Mission régionale d'autorité environnementale

**Avis délibéré en date du 23 janvier 2019
de la Mission régionale d'autorité environnementale d'Île-de-France sur
le projet de réhabilitation et d'extension de la Tour Montparnasse
dans le 15^e arrondissement de Paris**

Fig. 3 : Volume des façades existantes et projetées repérées en coupe – source : étude d'impact

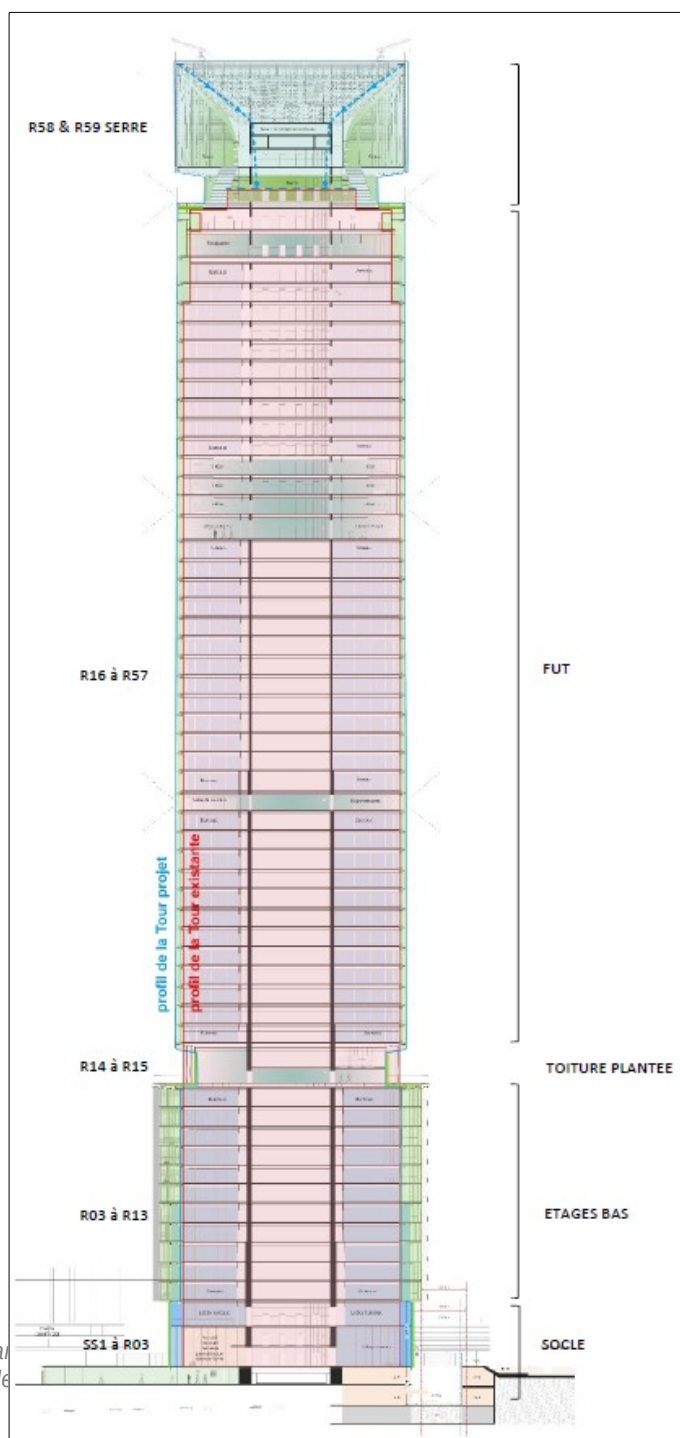
Pour réduire les nuisances dues à l'accélération du vent en pied de tour, le projet met en œuvre un principe de « rugosité au vent » par le débord des planchers entre les étages 3 à 13 (cf. fig 3) et, dans une moindre mesure, sur les étages supérieurs. De plus, l'ouverture et la végétalisation de patios aux angles sud de la tour visent notamment à limiter les effets des sillages tourbillonnaires.

Par ailleurs, l'épaississement des premiers étages, ainsi que les débords créés le long des façades, peuvent donner au bâtiment un aspect plus massif en vision rapprochée.

La MRAe recommande de mieux argumenter les incidences les modifications apportées au profil de la Tour Montparnasse (sur-élévation, épaississement, débords) sur la perception de ses proportions et son intégration dans le paysage urbain.

Fig. 4 : plan masse (extrait) – source : étude d'impact (p 18)

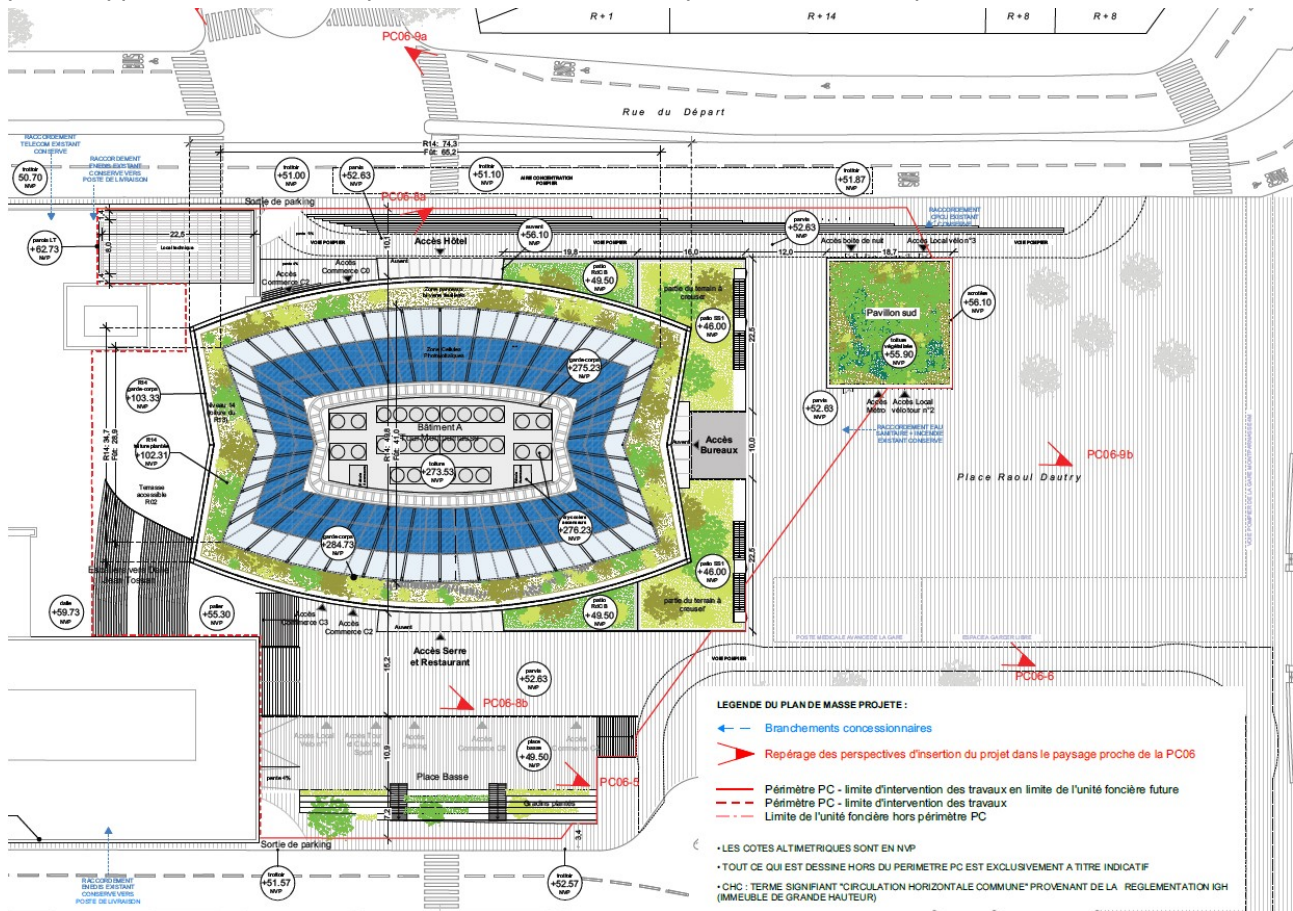
(sans légende dans l'étude d'impact : en rouge : probablement l'emprise de l'opération ; « cour basse » en bas du plan ; sortie du métro à droite)

Fig. 5 : aménagement du pied de tour – source : étude d'impact (la place basse donne sur la rue de l'Arrivée)

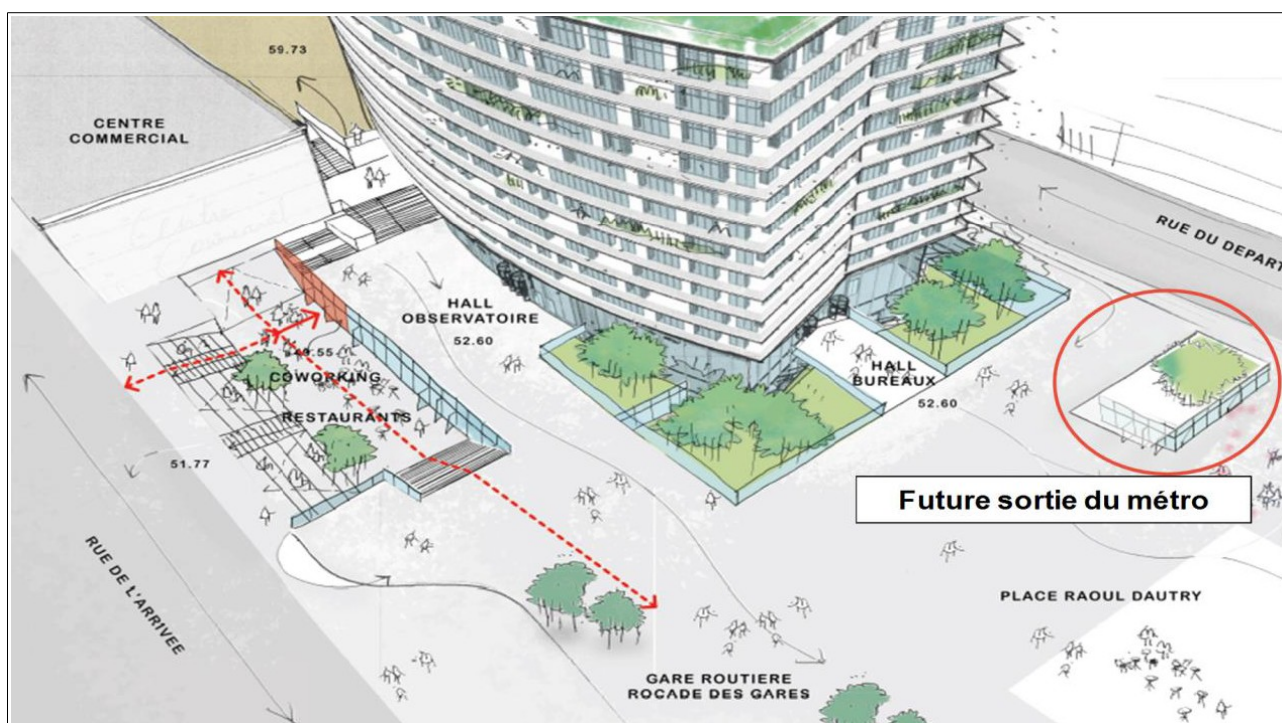
En revanche, la nouvelle place créée en contrebas du niveau principal et de la rue de l'Arrivée (« place basse »), au sud-ouest de la tour, n'apparaît pas sur le modèle du bâti en trois dimensions employé pour la modélisation. Or cette place est située près de l'axe des vents dominants. Sachant que des espaces du parvis sont aujourd'hui délaissés notamment pour cause de gêne liée au vent, un approfondissement des impacts du projet au niveau de ce nouvel espace public est nécessaire.

Toutefois, l'épaississement du gabarit jusqu'au 13^e étage s'impose à l'espace public en pied de tour, où les pertes d'ensoleillement sont les plus importantes (en « *pourcentage de minutes d'ombre* »). À ce sujet, la nouvelle place créée au sud-ouest de la Tour Montparnasse est à l'ombre jusqu'à 14 h toute l'année et toute la journée en hiver. Or selon le visuel projeté (PC11-b page 89), celle-ci constituera un espace public animé avec des commerces en façades, voire des lieux de détente. Il est nécessaire de s'assurer précisément de son bon fonctionnement au regard de cette contrainte climatique.

Afin d'assurer le fonctionnement urbain du nouvel espace public créé en contrebas de la Tour Montparnasse et de la rue de l'Arrivée (« place basse »), la MRAe recommande d'approfondir et justifier la conception de cette place, au regard des conditions du vent et de l'ensoleillement.

Fig.7 : serre de production agricole – source : étude d'impact

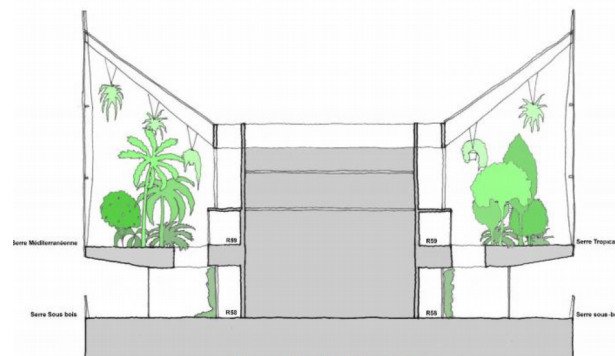
L'implantation d'une « serre agricole » de 20 m de hauteur surplombant le projet est ainsi justifiée : « Le projet s'enrichit d'une expérience de la serre de production agricole et bioclimatique qui singularise plus encore son profil unique : le nouveau couronnement pour une tour vertueuse, symbole et témoin de sa participation à la révolution énergétique amorcée dans la métropole ». Au-delà du symbole, il est pour la MRAe nécessaire que cette sur-élévation de la Tour Montparnasse soit mieux justifiée⁷. En effet, l'état initial relève que la Tour Montparnasse est d'ores et déjà disproportionnée par rapport à son environnement.
